Legenda

errori grafici

Documento: **Piano delle Regole**

Localizzazione: **via Mentana**

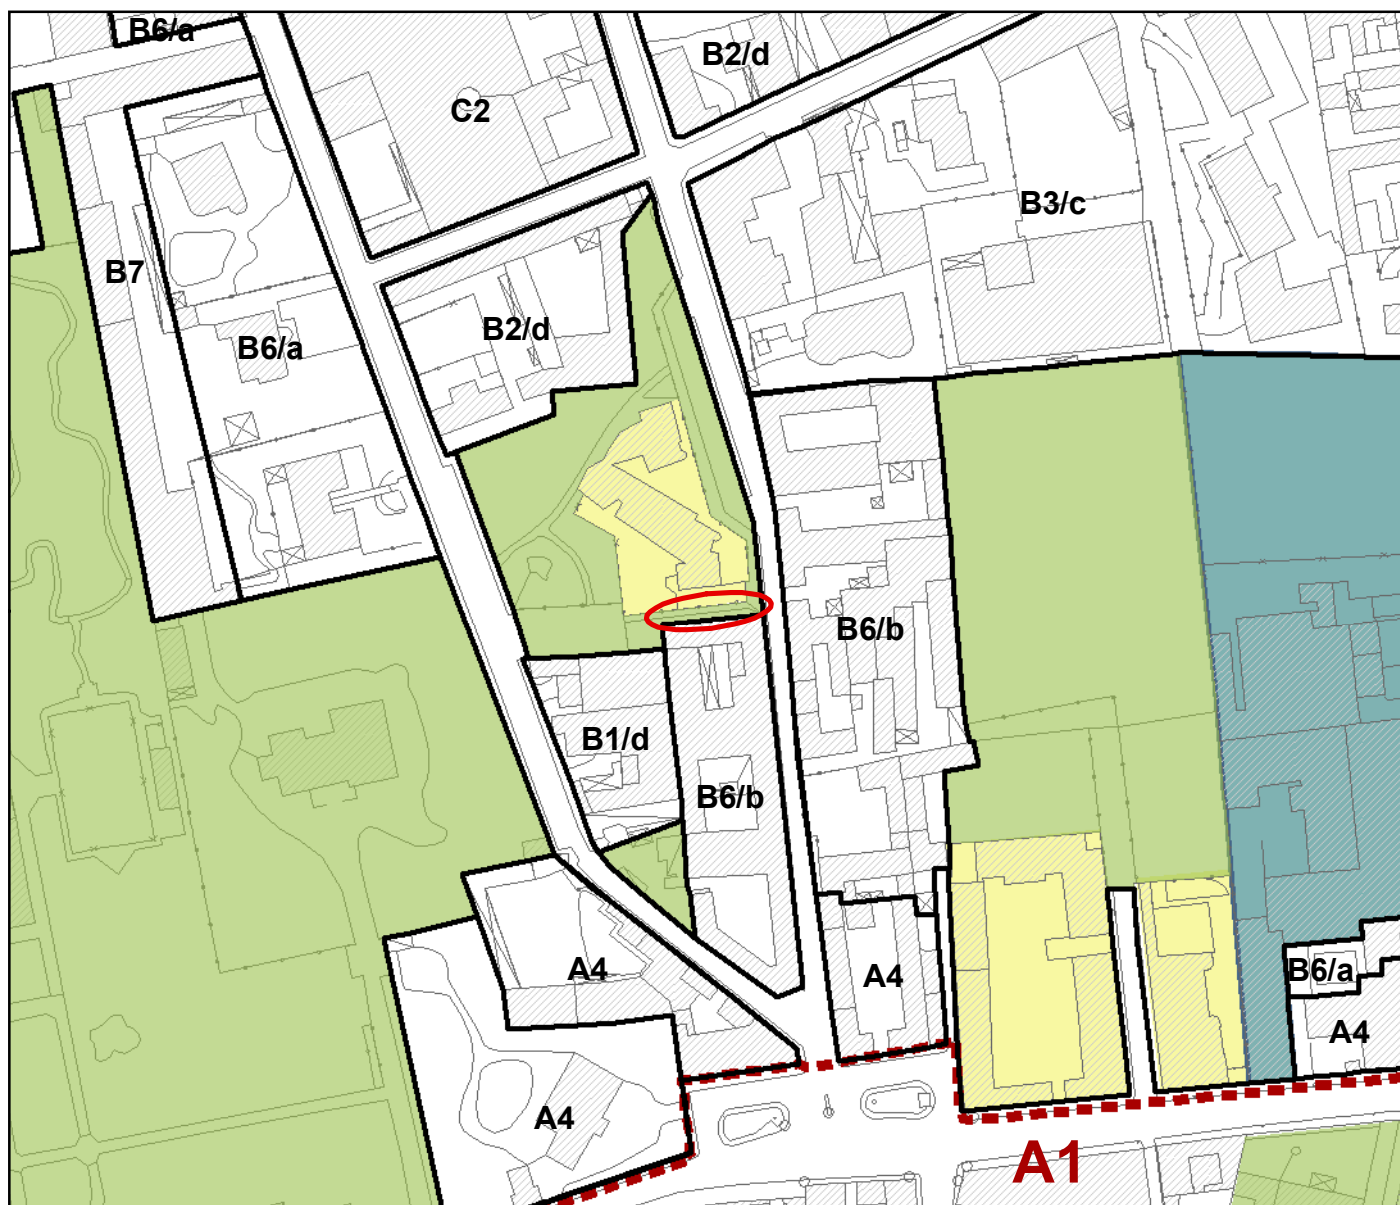
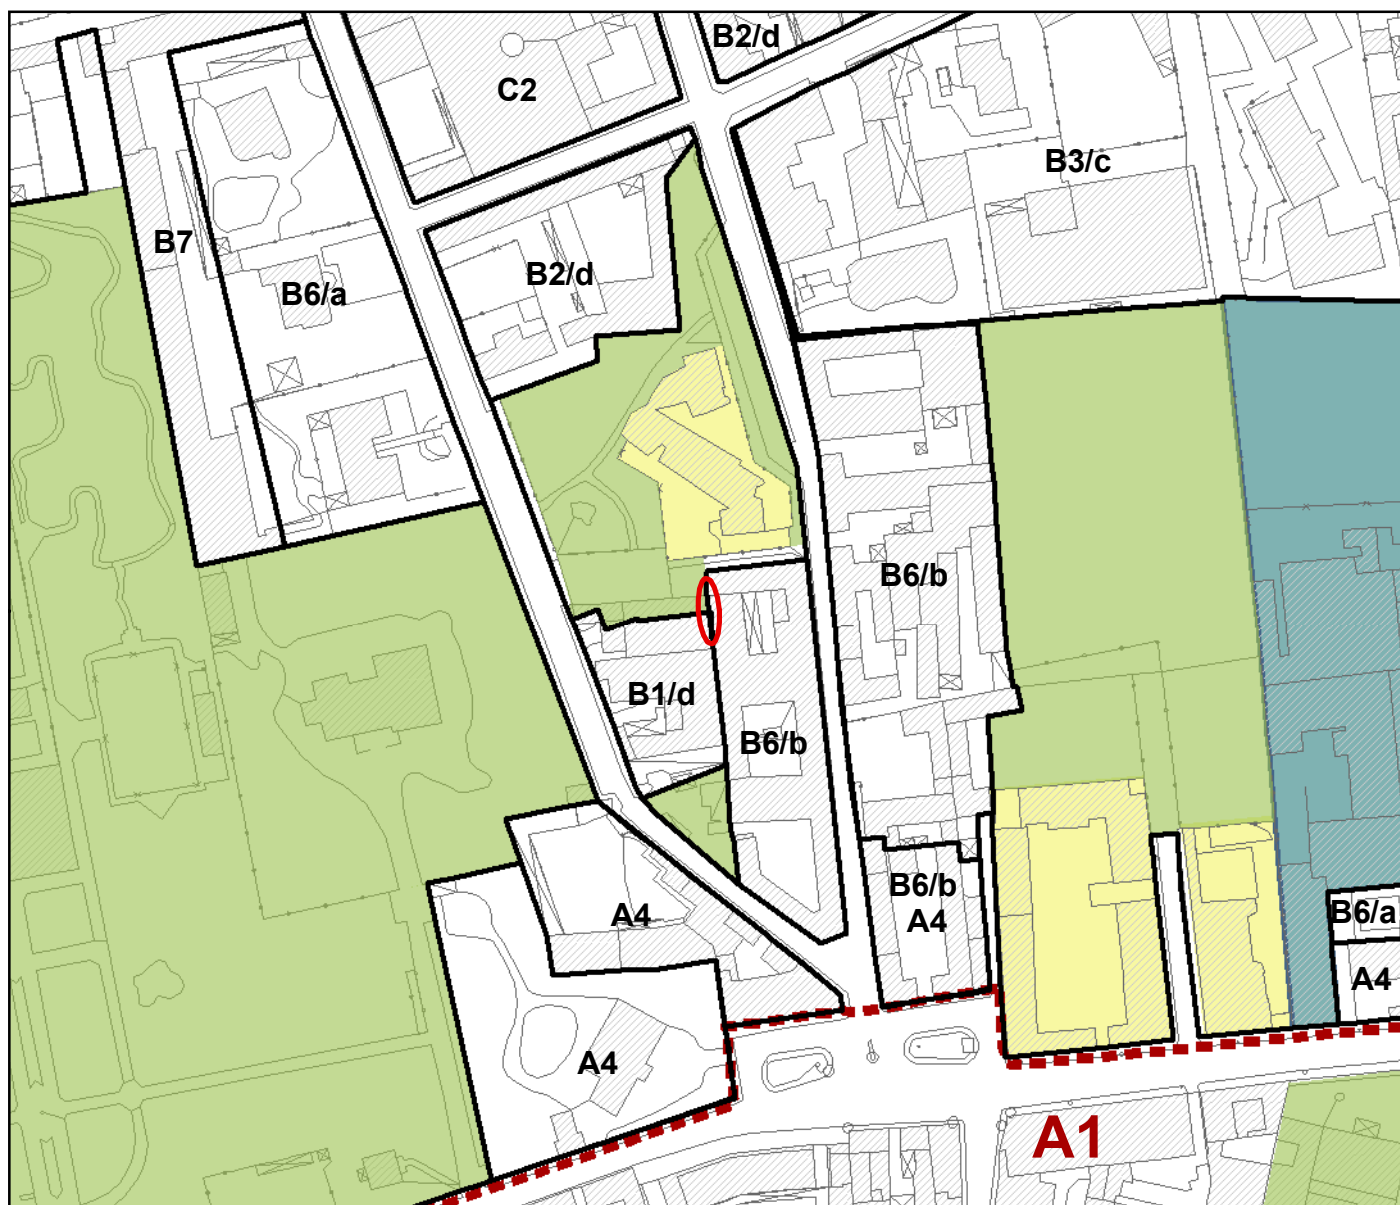
area non azzonata tra piano attuativo esistente e sottozona B6/b

Estendere Servizio esistente (parcheggio) ad area non azzonata

Localizzazione: **via Bellini, via Mentana**

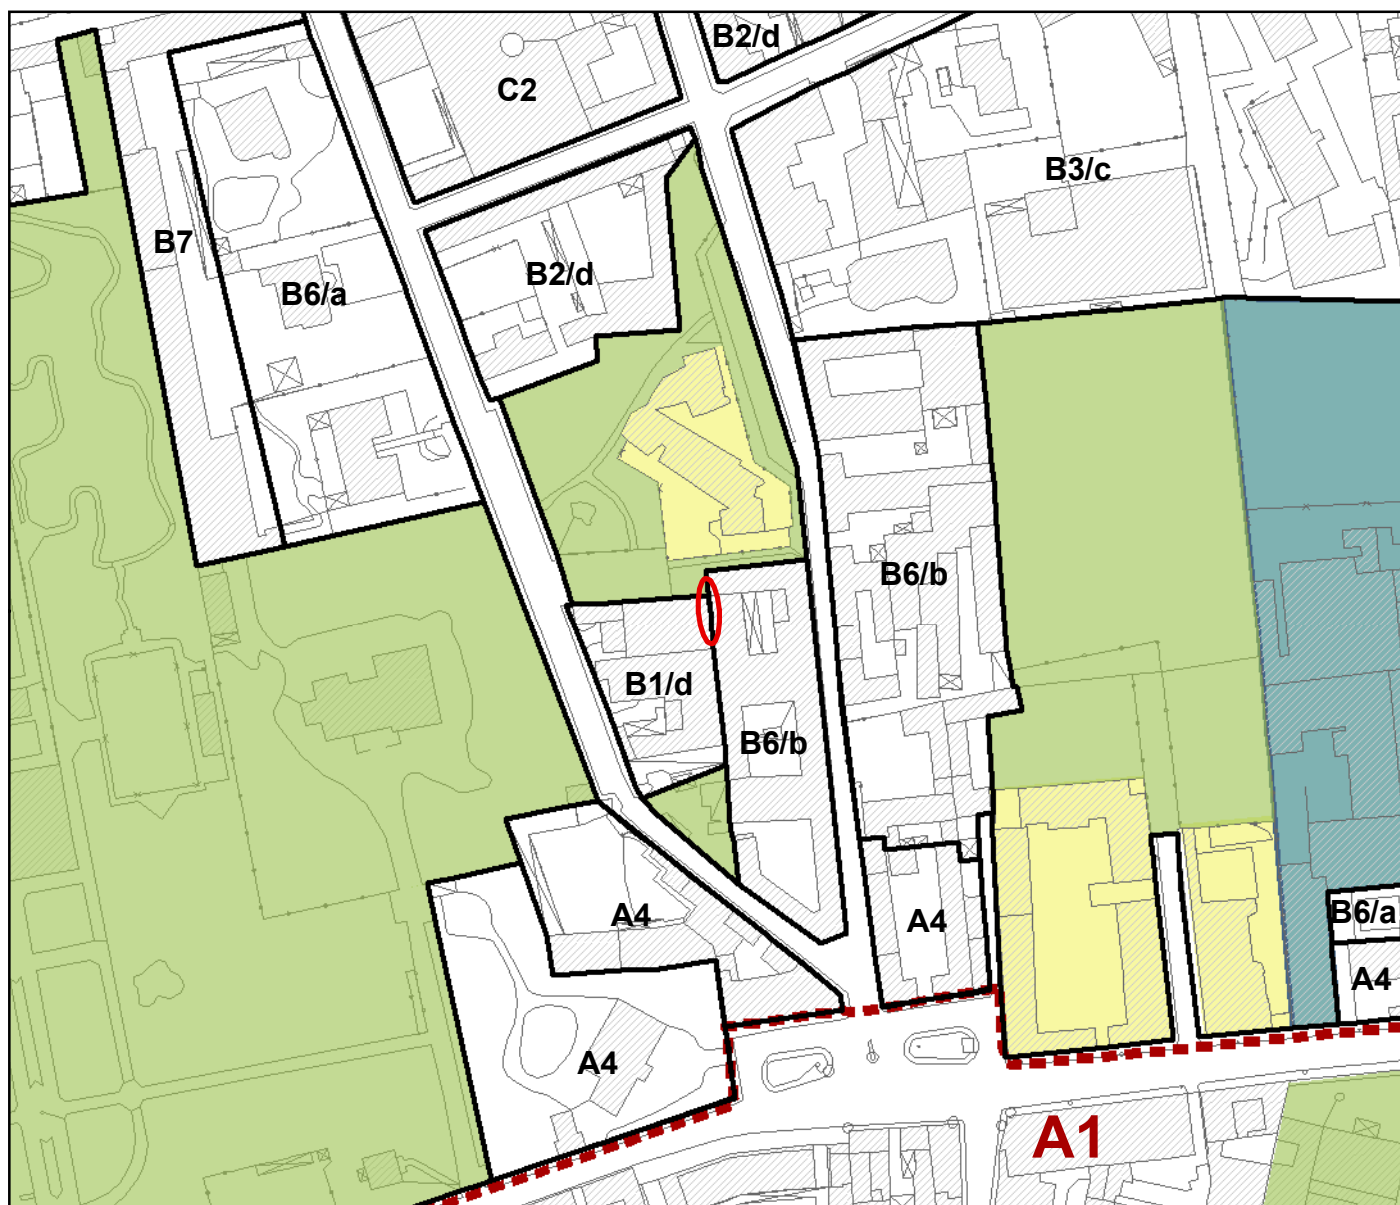
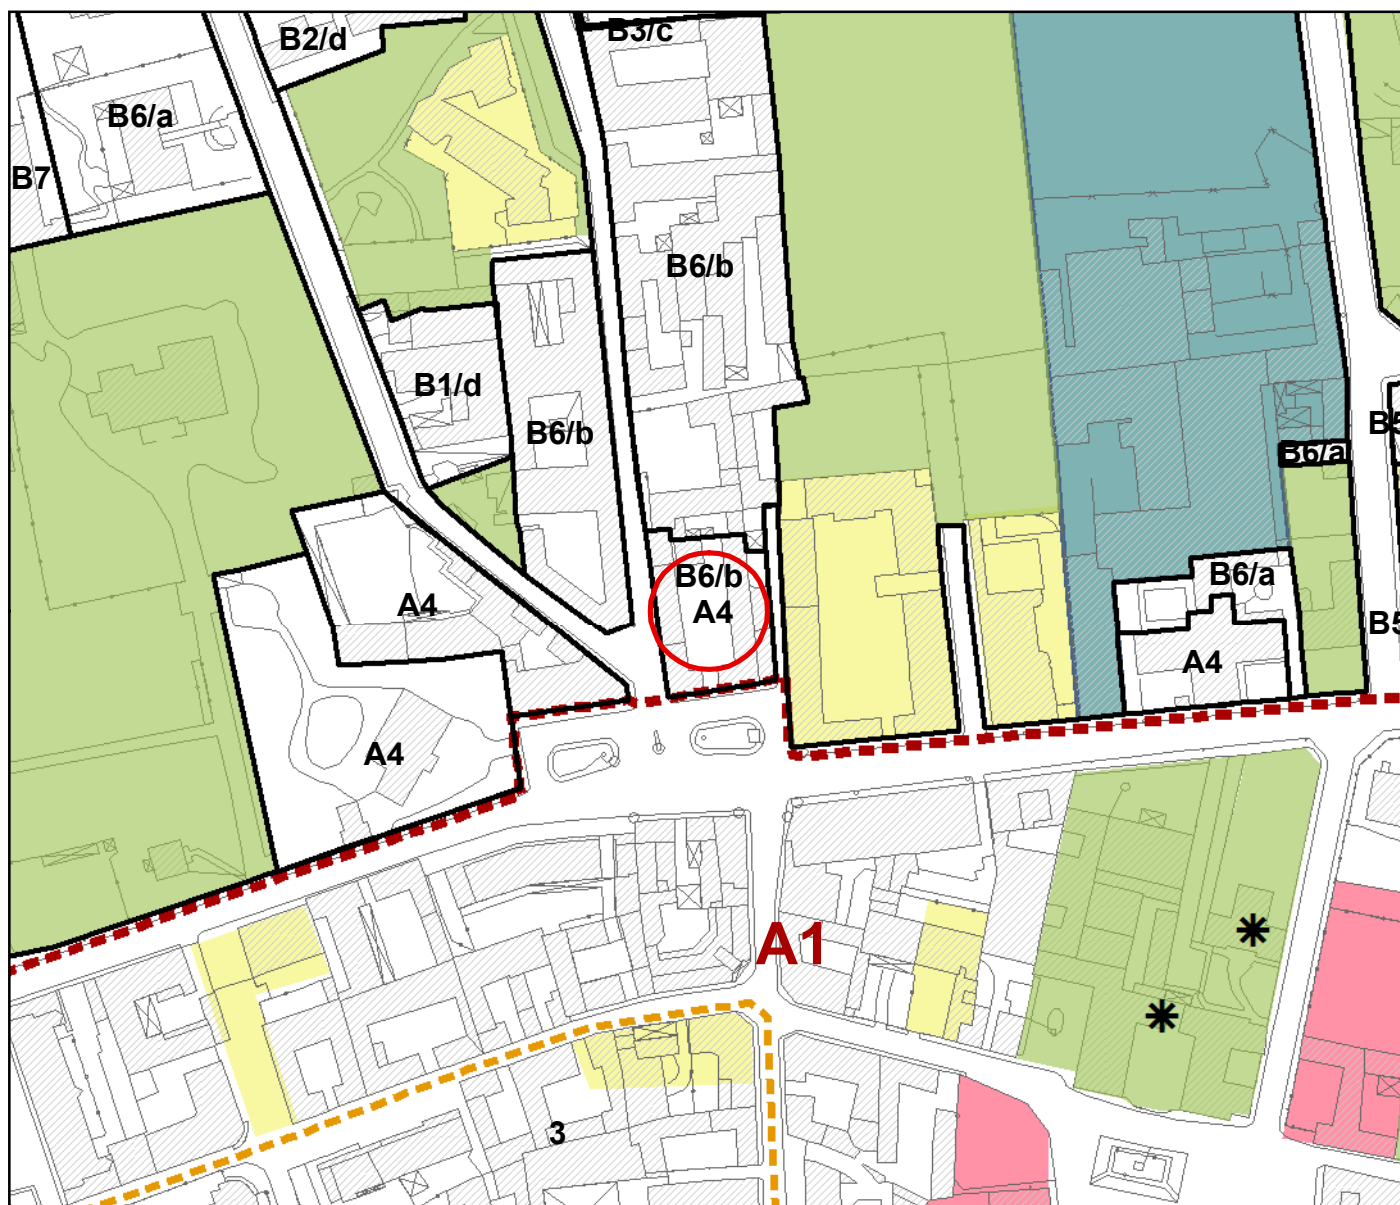
errato allineamento tra le sottozone B1/d, B6/b e area a servizi

Allineare Servizio esistente e sottozone B1/d e B6/b allo stato di fatto, estendere servizio fino a limite stradale

Localizzazione: **angolo via Mentana, piazza Colombo**

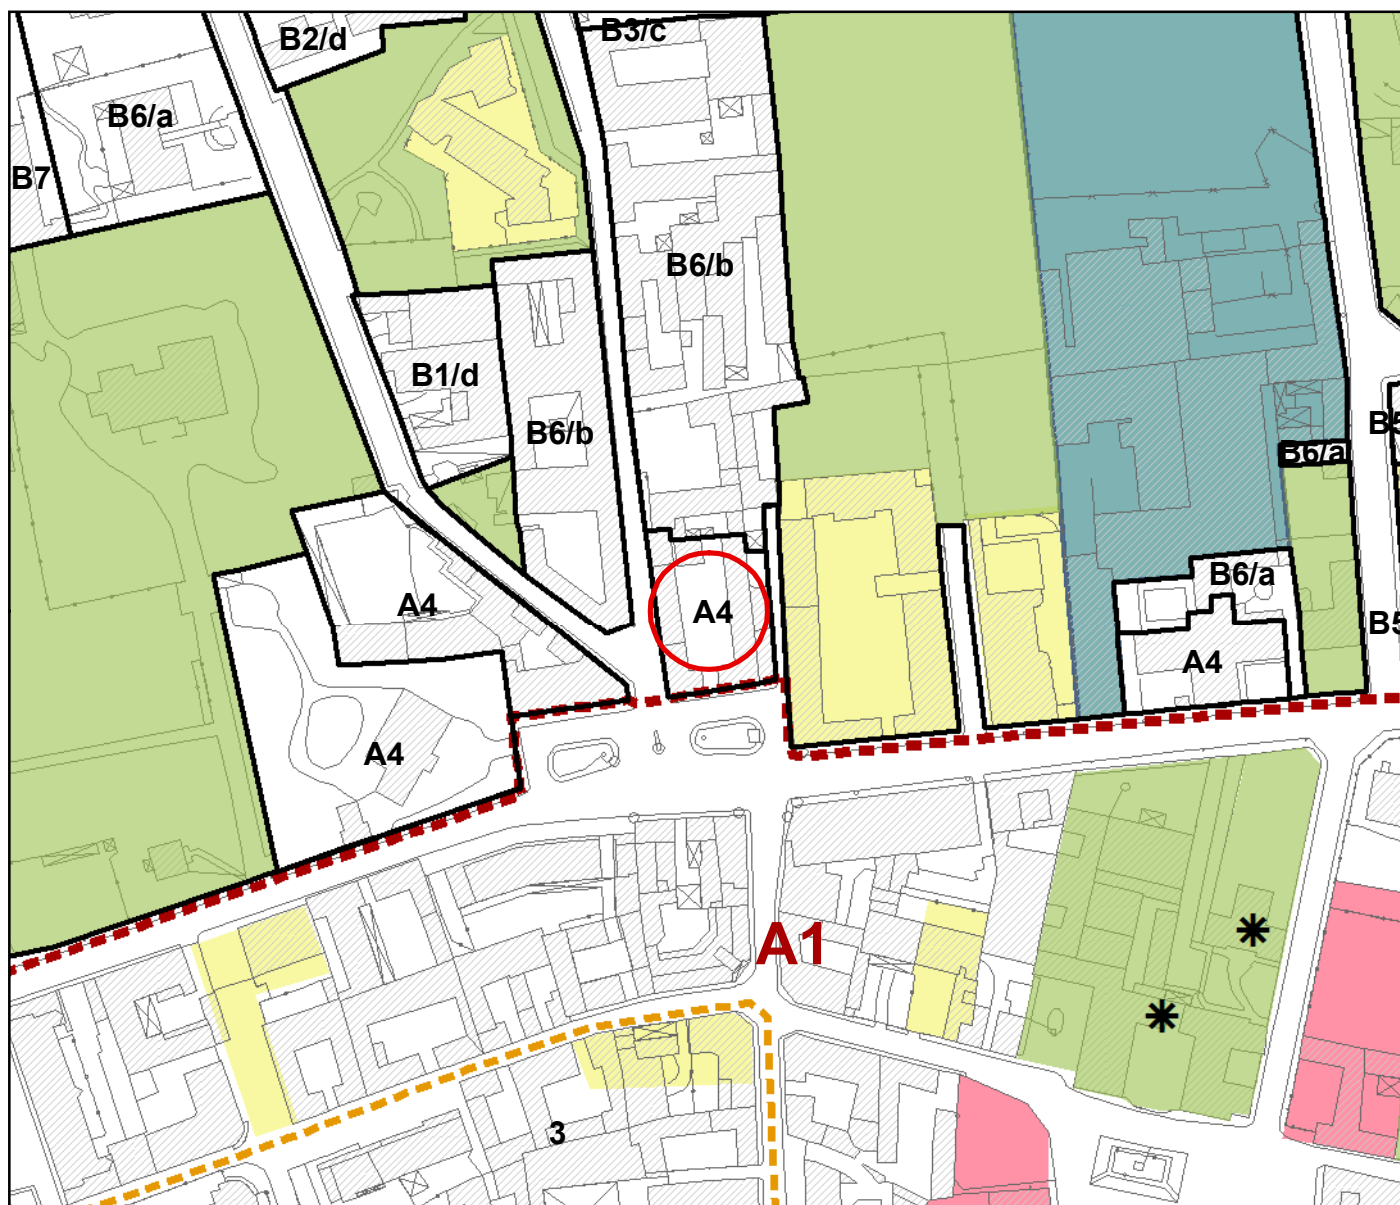
indicare una sola sottozona

Eliminare sottozona B6/b, lasciare A4

Localizzazione: **Piazza Manzoni, via Palestro, via Confalonieri**

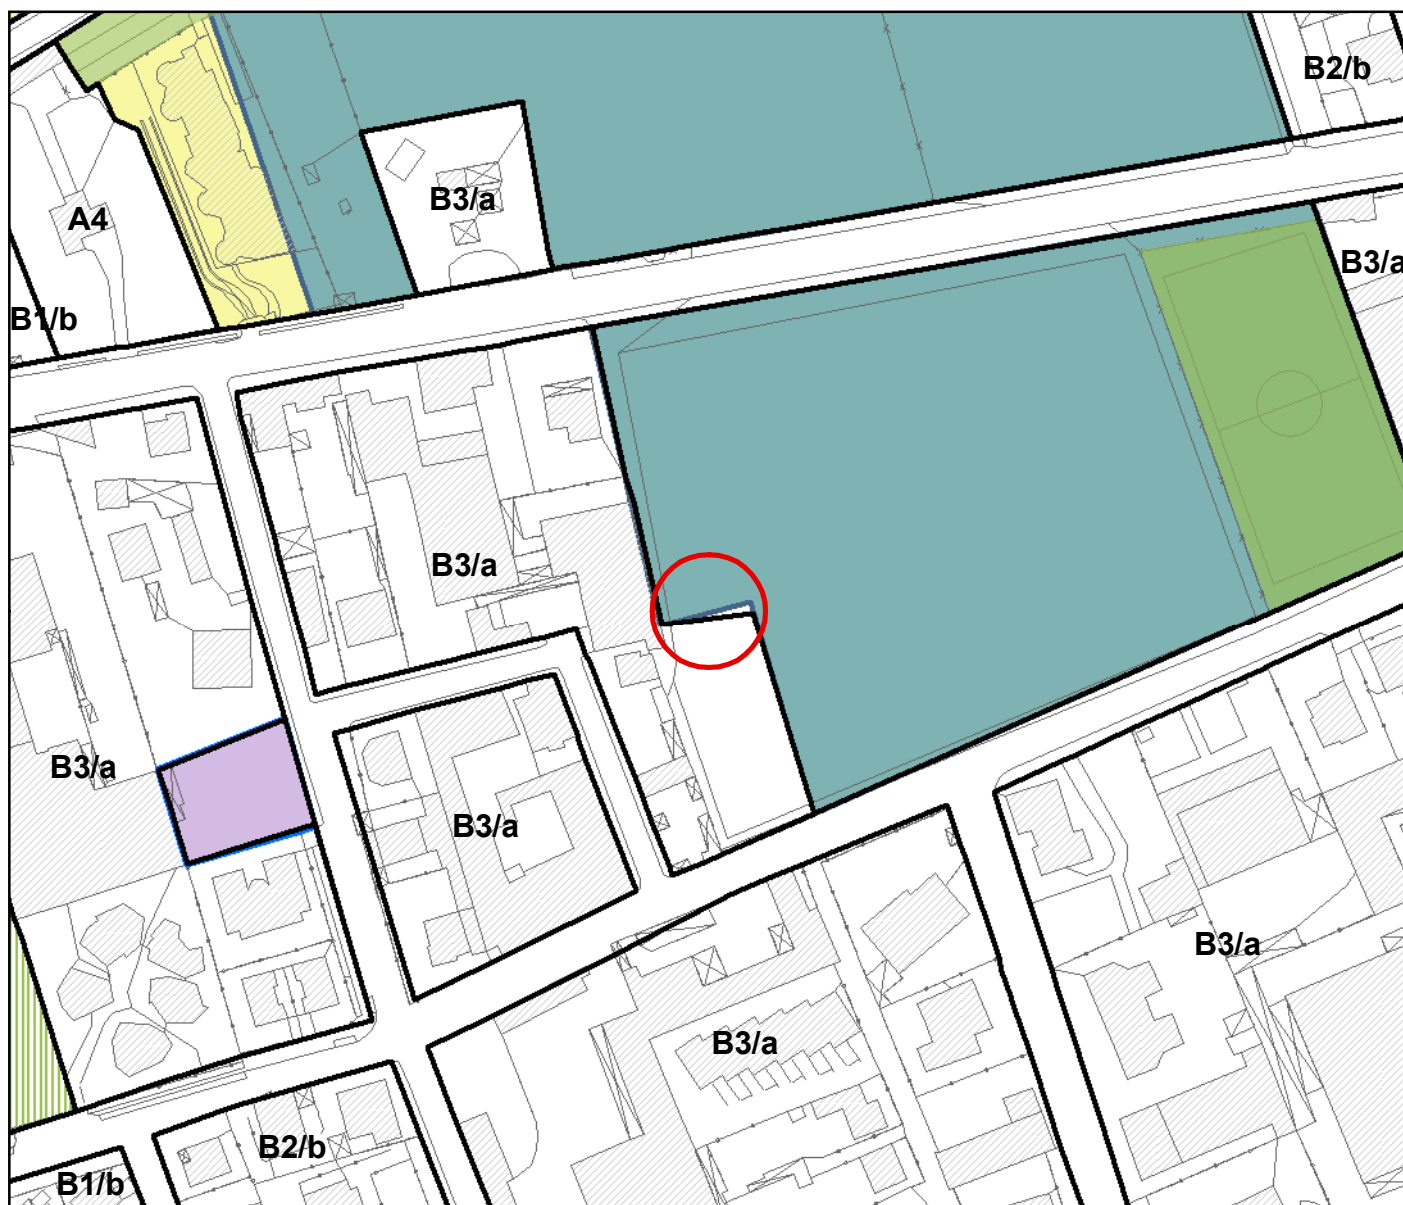
area azionata sia come A4 che come C2 (elaborati C7 e C8)

Mantenere azzonamento A4
